**Relatório de Fiscalização 215/2024**

RELATÓRIO DE FISCALIZAÇÃO TÉCNICA DOS SISTEMAS DE ÁGUA E ESGOTO DO MUNICÍPIO DE VALINHOS

PRESTADOR: DAEV S.A.

Verificação de Não Conformidades

Foto 1 - Reservatório Country Club - ausência de telas de proteção

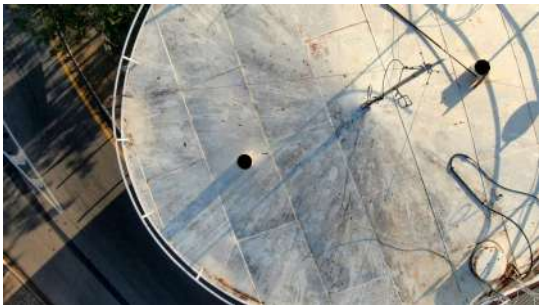
[RES-6.9] - Inexistência de telas de proteção contra entrada de insetos e pequenos animais nas tubulações de ventilação

Não Conforme
